# 浜岡原子力発電所 敷地ごとに震源を特定して策定する地震動に係る コメント回答等について (その2)

2022年1月12日

# 2021年12月17日 第1020回審査会合コメント及び回答概要一覧

<Matsubara et al.(2021)によるプレート境界>  
(Matsubara et al.(2021)に凡例を加筆)

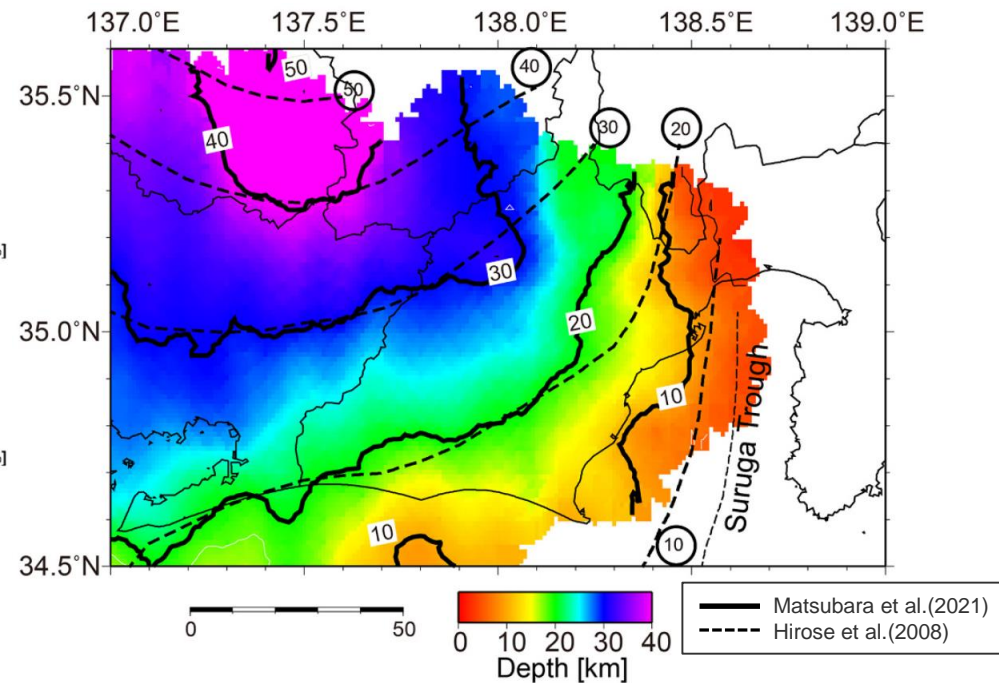
No.	コメント	回答概要	ページ
1	駿河トラフ下に沈み込むフィリピン海プレートの形状に関する新たな知見（Matsubara et al.(2021)）について、地震動・津波評価への影響を示すこと。	駿河トラフ下に沈み込むフィリピン海プレートの形状に関する新たな知見（Matsubara et al.(2021)）を踏まえても、地震動評価で用いている内閣府(2012)の最大クラスの地震の断層モデルは適切なモデルであることを確認した。	p.2~

- Matsubara et al.(2021)は、陸域の定常観測点と駿河湾内の臨時海底観測点における地震観測データを活用して、東海地域の速度構造を地震波トモグラフィー法により解析し、その速度構造における低速度かつ高 $V_p/V_s$ な海洋地殻の分布、微小地震の震源分布、低角逆断層型の地震の分布を考慮して、フィリピン海プレート上面の形状を推定している。
- 推定したフィリピン海プレート上面の形状について、右図のとおり、同じく地震波トモグラフィー法による速度構造等に基づき推定されたHirose et al.(2008)によるフィリピン海プレート上面の形状と併せて図示し、駿河トラフから沈み込むフィリピン海プレートの上面は深さ20km程度までの部分が既往のモデルよりも少し浅くなったとしている。
